新竹縣政府工程查核代表照片表

工程名稱：竹北市公 29 公園博愛風雨球場新建工程

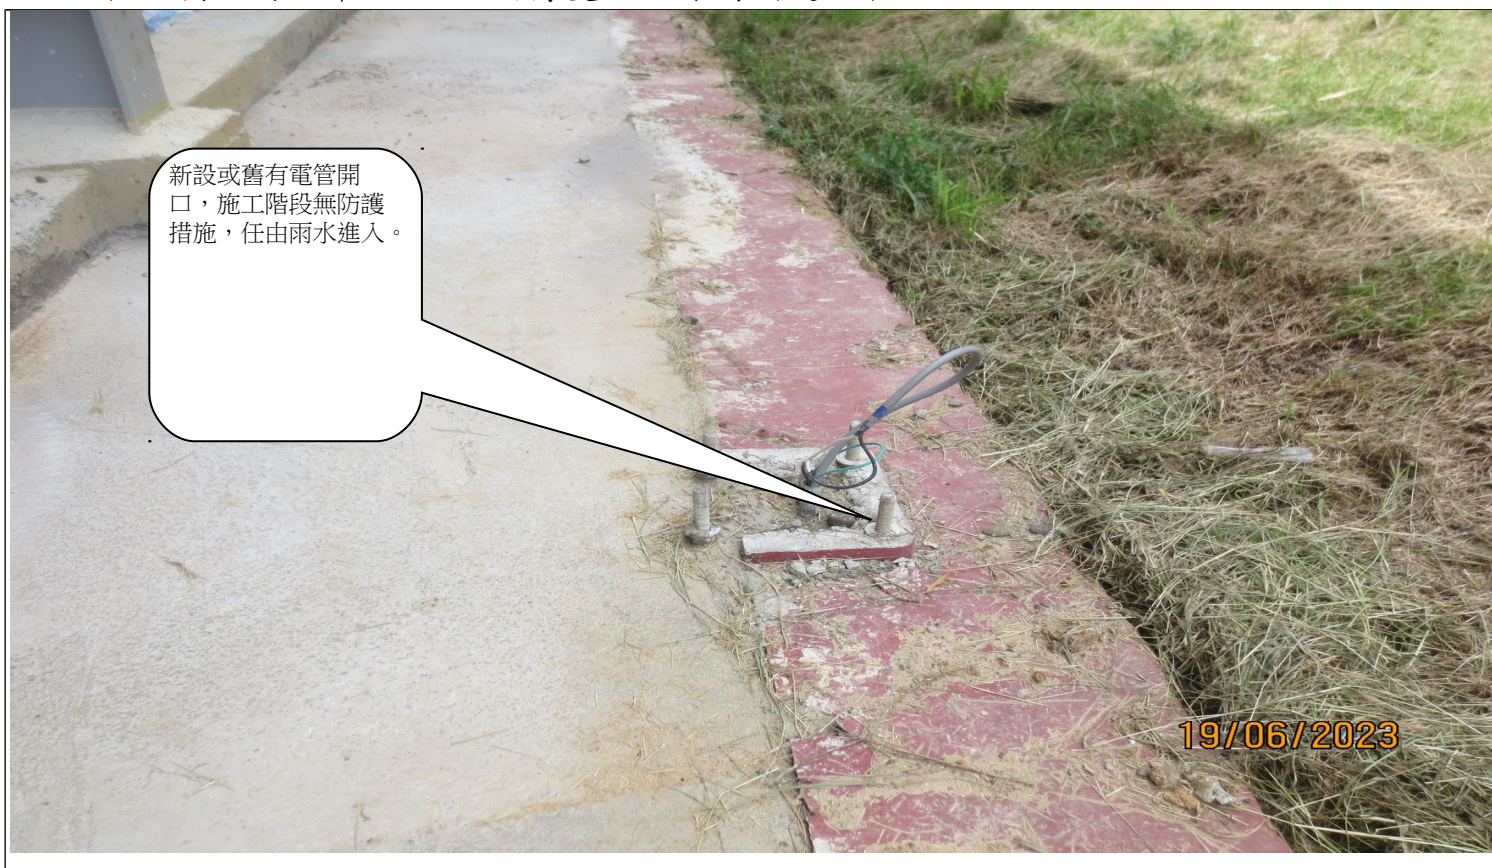
說明	現場鋼構立柱外觀有多處油漆受損或生鏽。
----	---------------------

說明	現場鋼構立柱外觀有多處油漆受損或生鏽。
----	---------------------
